VLB 38 Comfort

Art. Nr. 112 799

E 112799 1/2

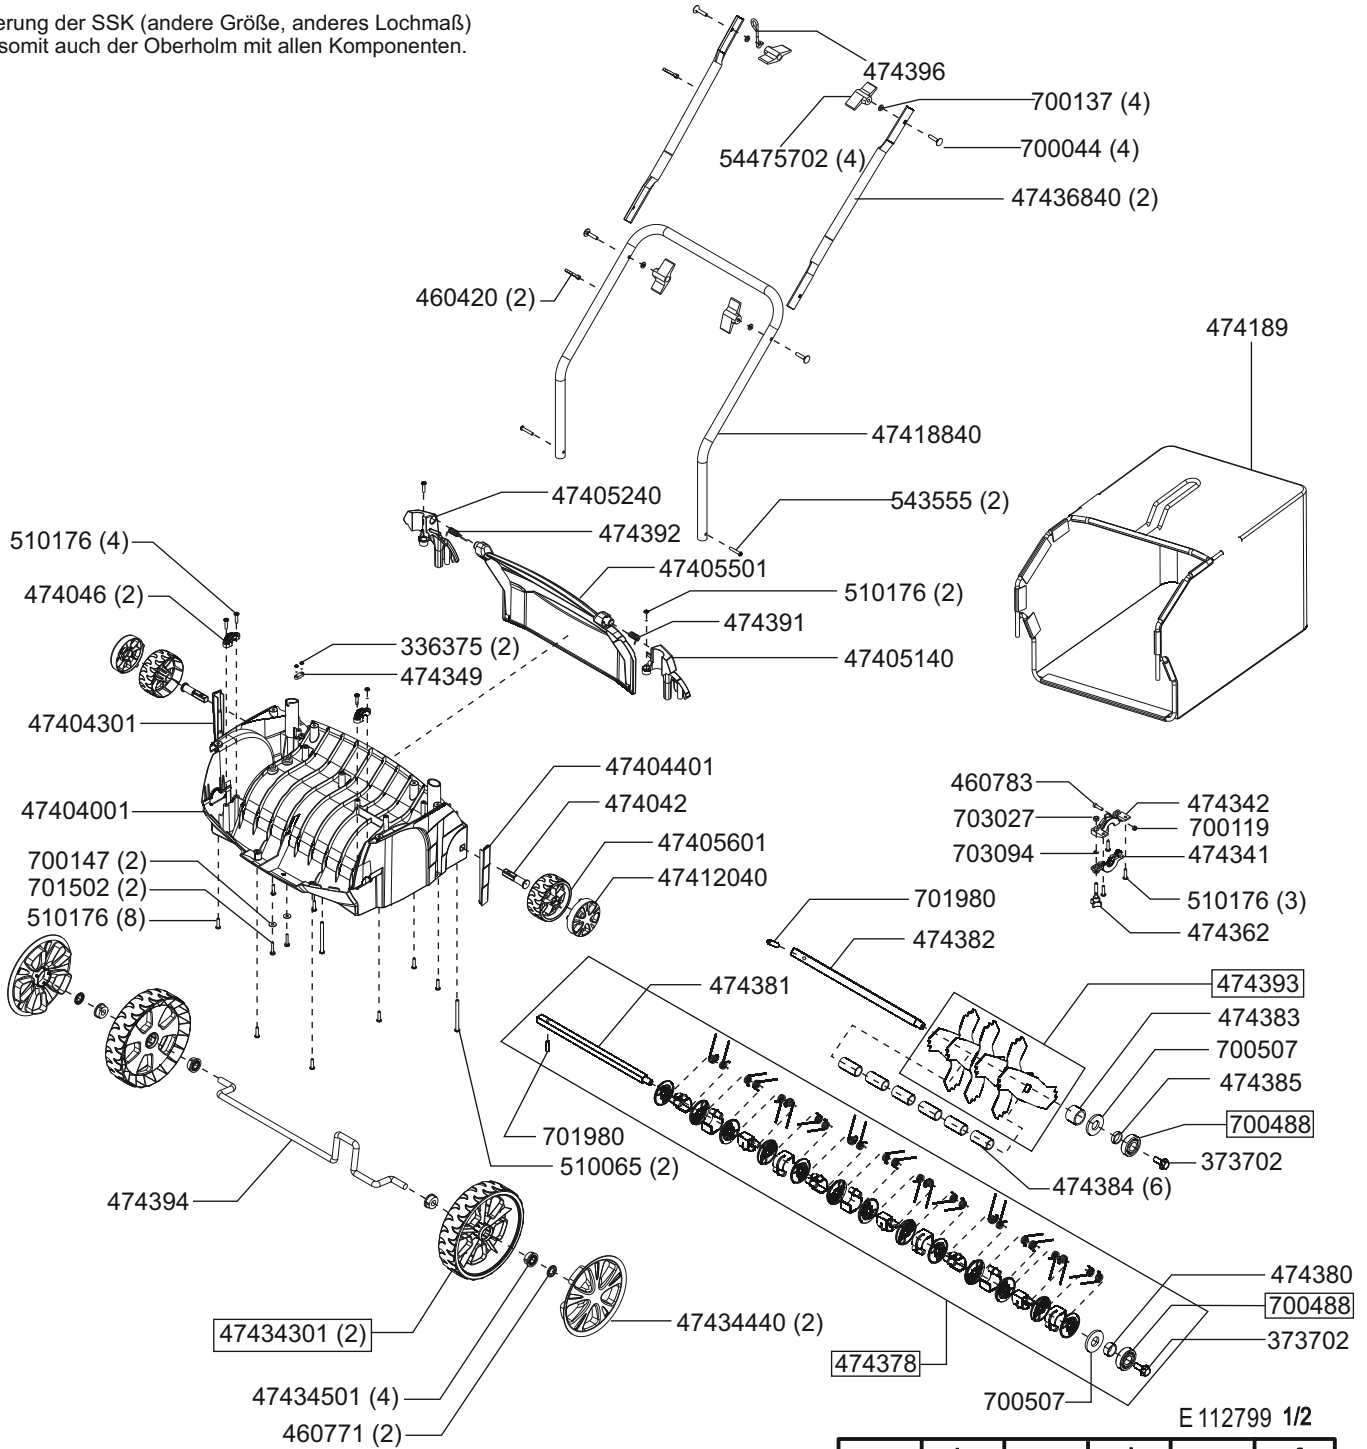
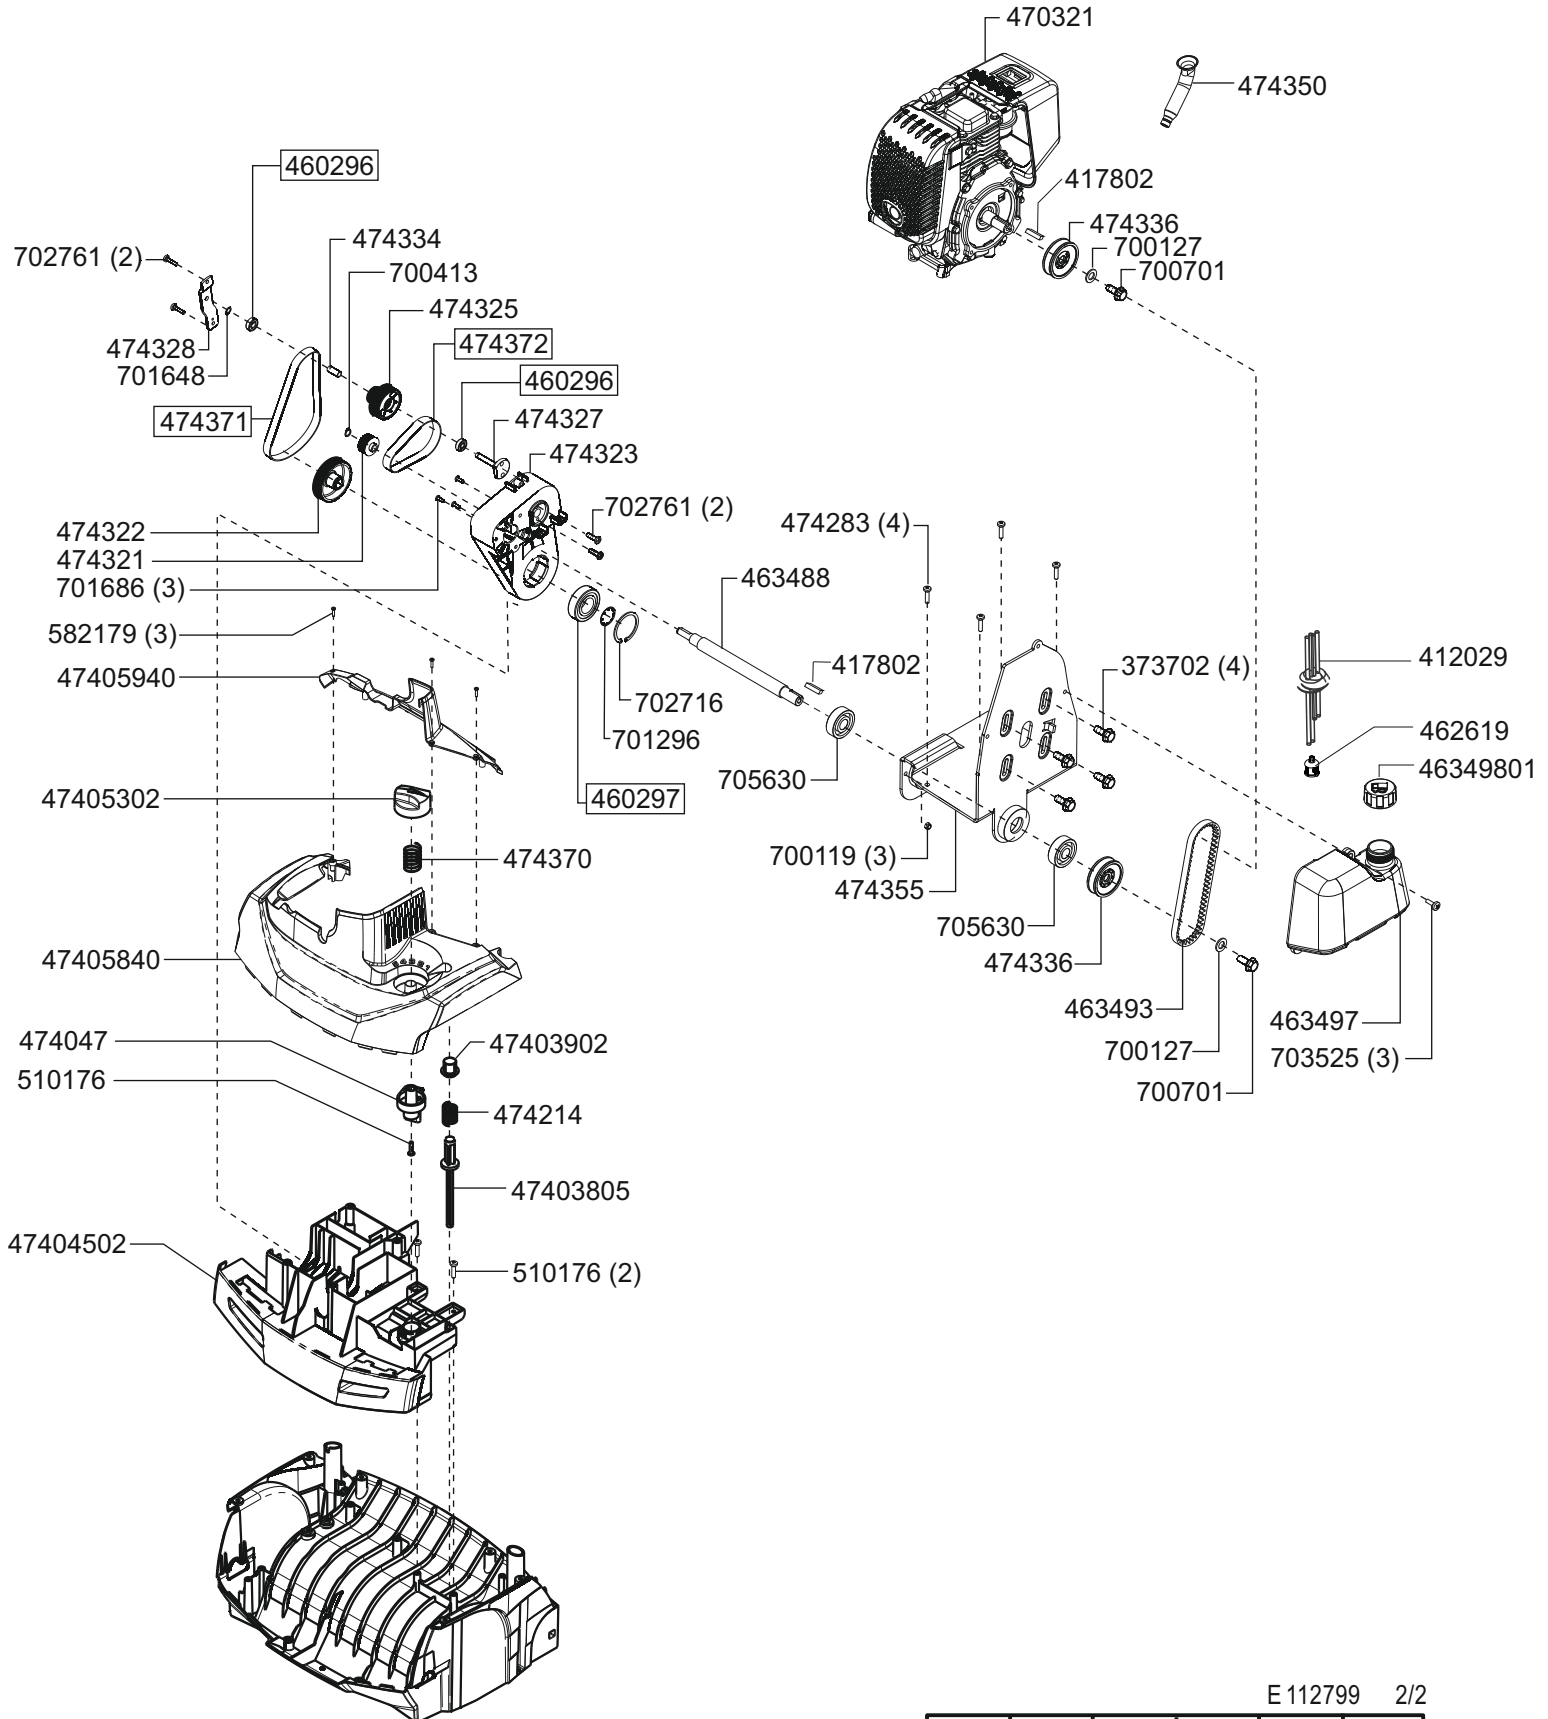
Änderung der SSK (andere Größe, anderes Lochmaß) und somit auch der Oberholm mit allen Komponenten.
